PARECER DA COMISSÃO DE AVALIAÇÃO
“Central Solar Fotovoltaica de Ferreira do Alentejo”

COMISSÃO DE AVALIAÇÃO

O presente documento constitui o parecer final do procedimento de Avaliação de Impacte Ambiental (AIA) do projeto da “Central Solar Fotovoltaica de Ferreira do Alentejo”, sendo emitido pela Comissão de Avaliação (CA) ao abrigo do n.º 1 do artigo 16.º do Decreto-Lei n.º 151-B/2013, de 31 de outubro, na sua atual redação, que estabelece o Regime Jurídico de Avaliação de Impacte Ambiental (RJIA).

Figura 3: Área de implantação dos módulos fotovoltaicos em sobreposição com áreas de ocorrência e habitat potencial das espécies da flora referidas. Fonte: ICNF

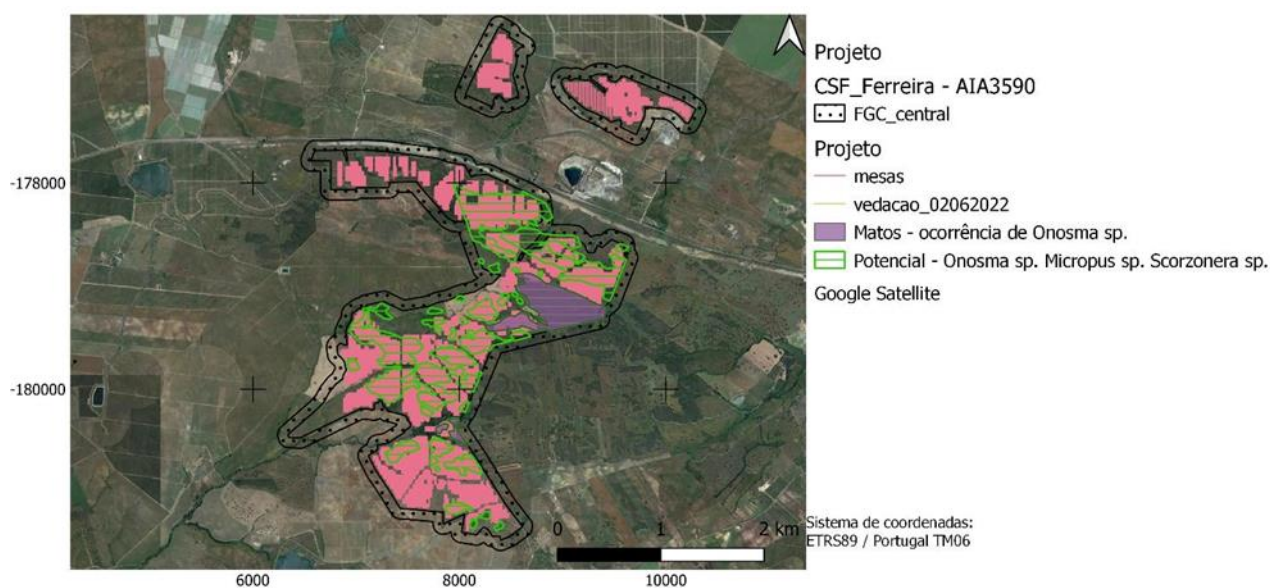
A área de implantação dos módulos fotovoltaicos coincide em grande percentagem com a área de ocorrência e área de habitat potencial das espécies anteriormente referidas e identificadas na Lista Vermelha da Flora Vascular de Portugal Continental (Fig.4).

Figura 8: localização dos corredores da futura LMAT (assinalados a lilás, Alternativa A, sul e Alternativa B, norte). Fonte: com base em informação do EIA, 2022.

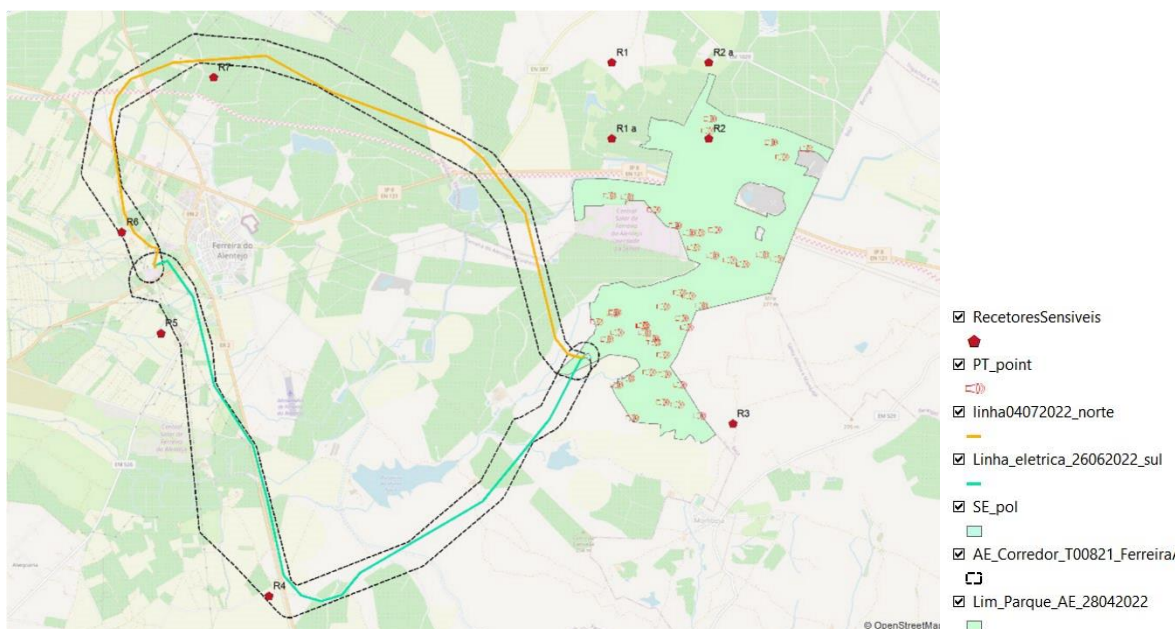
Pode-se observar que a presença de recetores é equivalente nas duas alternativas, embora na alternativa sul o afastamento à proposta de eixo apresentada seja superior e se aproveite, numa maior extensão, o paralelismo ao canal rodoviário e a outras linhas existentes. Assim, pode-se concluir que a opção pela

Figura 10: Área de habitat potencial de *Onosma tricerasperma subsp. tricerasperma*, *Micropus supinus* e *Scorzonera hispanica* (amarelo), e área de ocorrência de *Onosma tricerasperma subsp. tricerasperma* (branco).

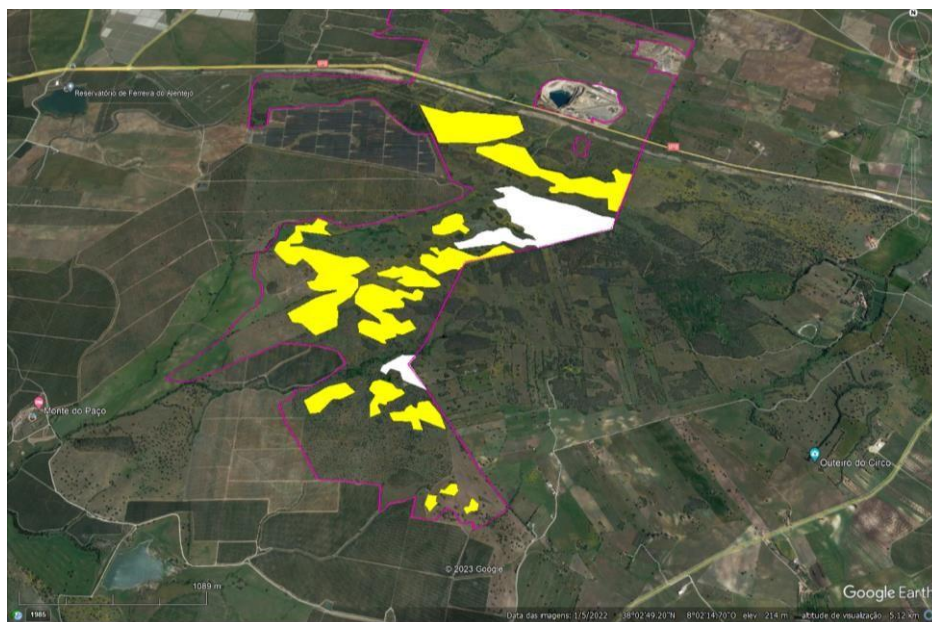
1. Desenvolver o projeto de execução da linha elétrica a 150 kV de acordo com a Alternativa A.
2. Rever o *layout* do projeto da central, tendo em conta a necessidade de:
 - a. Preservar as áreas potenciais de *Onosma tricerasperma subsp. tricerasperma*, *Scorzonera hispanica* e *Micropus supinus* e as áreas de ocorrência de *O. tricerasperma subsp. tricerasperma*, representadas na fig. 10, onde não poderá ser instalada qualquer infraestrutura. Esta preservação corresponderá a uma redução da área do projeto em cerca de 143ha.

Nestas áreas não poderá ocorrer qualquer tipo de intervenção, nomeadamente controlo da vegetação espontânea, instalação de painéis, caminhos e valas de cabos devendo ainda estas áreas, na fase de construção, serem balizadas com vedação num *buffer* de 5m.
 - b. Garantir que não são realizadas operações de decapagem e de modelação do terreno na área sul do projeto para evitar que sejam ampliados os impactos negativos com o previsível aumento da temperatura e da destruição de banco de sementes, e pela proximidade das áreas de presença e de distribuição potencial das espécies RELAPE.
